トラ技 Jr. (2013年3・4号) の p.34~p37 の記事「人体通信」における「図5 人体通信送信機の回路」を、そのまま作ったのにうまく動作しないというお問い合わせを頂きました。

図5 人体通信送信機の回路

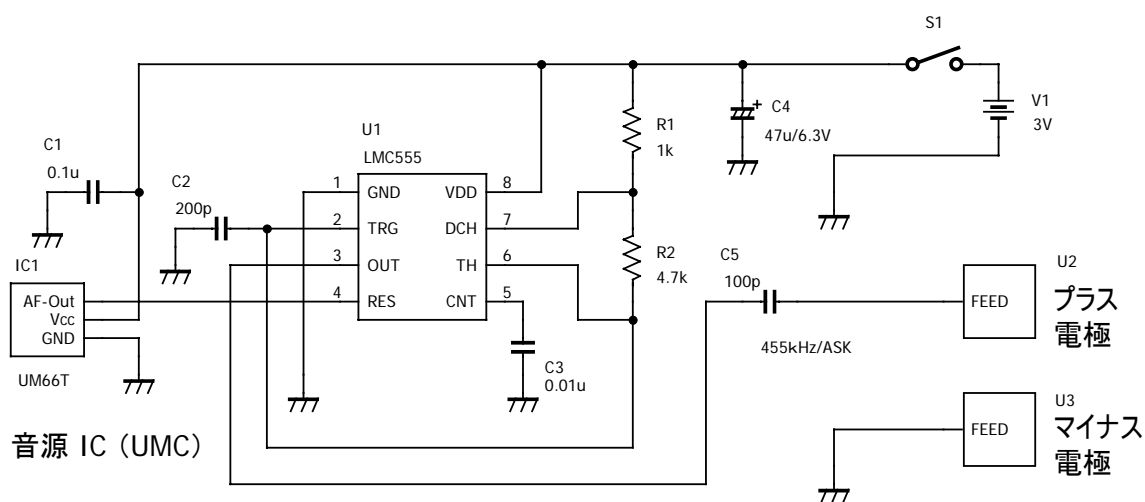
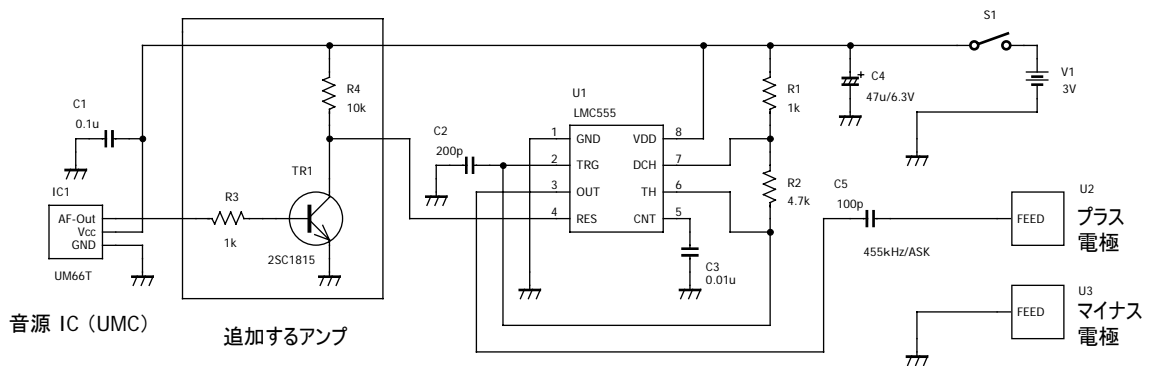
手元にある私が作った数台の基板は回路図のまま動作していたので、動かない基板をお借りして調べてみたところ、音源 IC の「IC1 UM66T」の出力電圧が若干足りないようで、後段の U1 LMC555 の ON/OFF の制御ができていないようでした。私の手持ちの UM66T と差し替えてみまましたところ動作しましたので、動作しなかった原因は、UM66T、または、LMC555 の電気的特性のバラツキかもしれません。

そこで、もし、図 5 の人体通信送信機の回路図で製作され、うまく動作をしない場合は、UM66T の出力に、参考図に示す簡単なアンプ (TR1 : 2SC1815、R3 : 1k Ω 、R4 : 10k Ω) を追加してみてください。

[参考図] うまく動作しないときの人体通信送信機の回路
